### CAP ECO RECYCLING

### Thèmes abordés :

- Emplacement de la bâche Sud
- Volume disponible en eaux d'extinction
- Muret de rétention

### VOLUME DISPONIBLE EN EAUX D'EXTINCTION

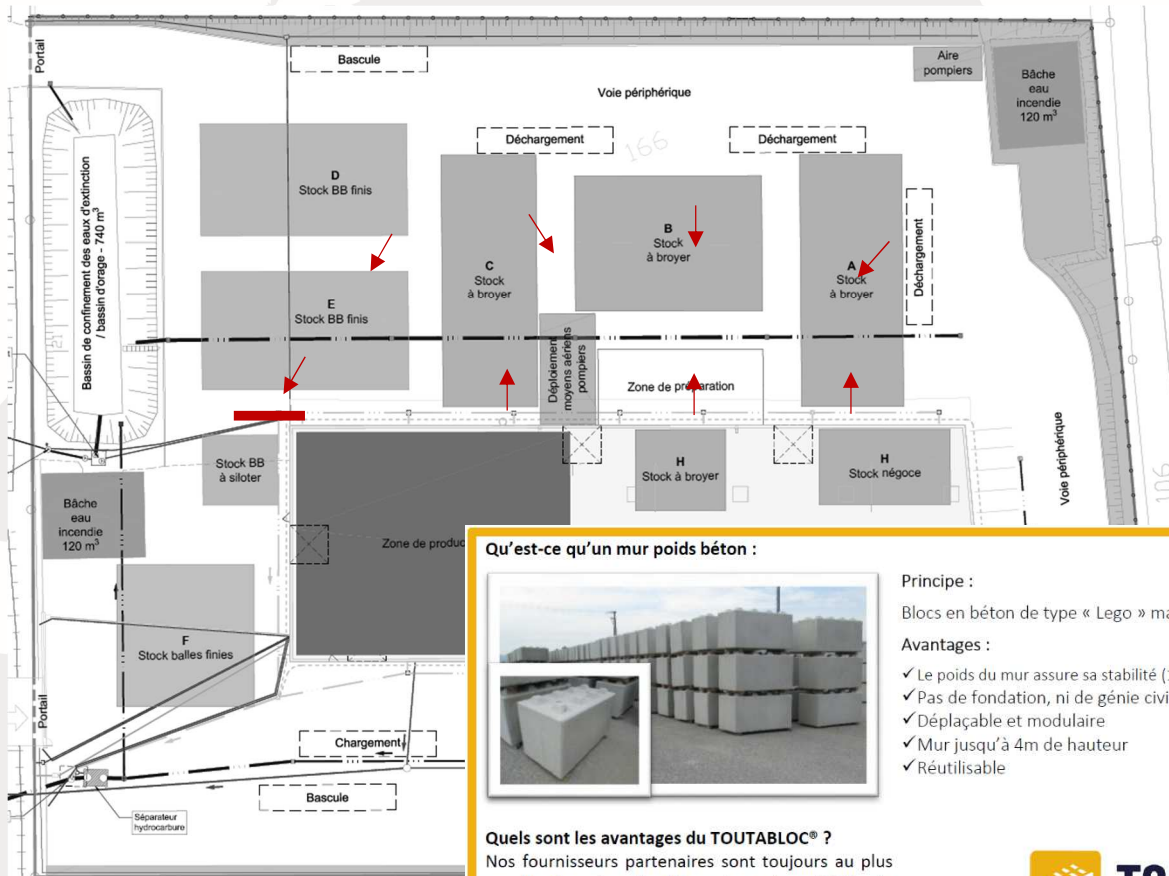
Le volume nécessaire retenu de 5  m<sup>3</sup> issu de la note de calcul D9 déterminant le volume en eaux d'extinction établi par Dekra est retenu étant donné que :

- Stockage extérieur paramétré comme feu de bâtiment et non comme feu de nappe (hydrocarbure) car comme confirmé par Lt. PELLE, le plastique une fois refroidi se rigidifie très rapidement.

- La note de calcul respecte la demande de M.CAILHOL (inspecteur DREAL) venu visiter notre site en août 2019. Pour rappel, nous avons fait venir la SAUR un peu plus tôt pour mesurer le débit simultané des 2 poteaux incendie devant notre site. Résultat : 70m<sup>3</sup>/h et 33m<sup>3</sup>/h. M.CAILHOL nous avait toutefois demandé de ne prendre que 60m<sup>3</sup>/h pour le premier, soit 93m<sup>3</sup>/h pris en compte pour les poteaux incendie.
- ⇒ La rétention possible est actuellement de 595m<sup>3</sup>, donc suffisante.

Les schémas ci-dessus montrent les 2 configurations retenues pour la modélisation. Pour plus de détails, se référer au rapport de modélisation présenté en annexe. Cf. **Annexe x – Modélisation incendie généralisé des stocks A à E**

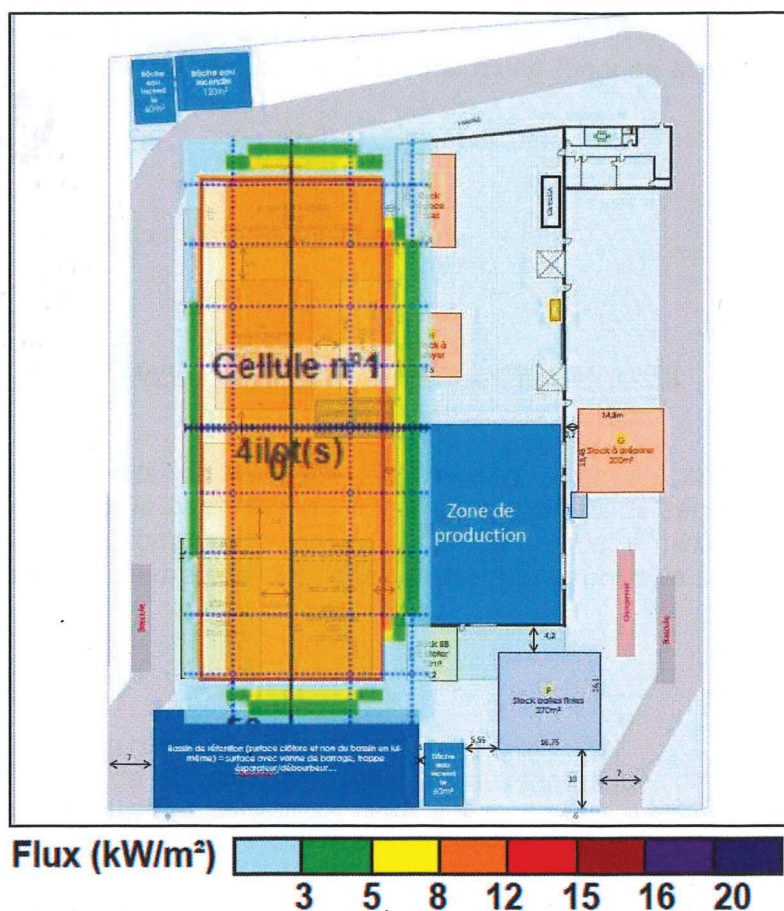
Afin d'éviter la propagation liée à une nappe de plastique fondu, l'exploitant **prévoit de mettre en place un muret entre stock E et le stock de BB à siloter**, afin d'éviter une propagation par le biais d'un écoulement de plastique fondu.

Cette précaution est possible à cet endroit car cela ne concerne qu'une partie du périmètre de la zone (mettre un tel seuil, de type rangée de parpaings, sur les périphéries de chaque stock empêcherait l'exploitant de les remplir à l'aide des engins de manutention).

Par rapport à l'implantation initialement prévue dans le dossier d'enregistrement, et afin d'apporter une marge de sécurité en lien avec la remarque 3-e, **l'exploitant a choisi de réduire la taille de certains îlots afin de créer des allées plus larges et en écartant les stocks A et C de l'atelier.**

Localisation des allées	Dimensions avant / après (en m)
Entre zones A et B	4.5 => 5.5
Entre zones B et C	4.5 => 5.5
Entre zones C et D+E	4.4 => 5.6
Entre D et E	4.2 => 5.3
Entre A et l'atelier	2.2 => 2.7
Entre C et l'atelier	2.2 => 2.7
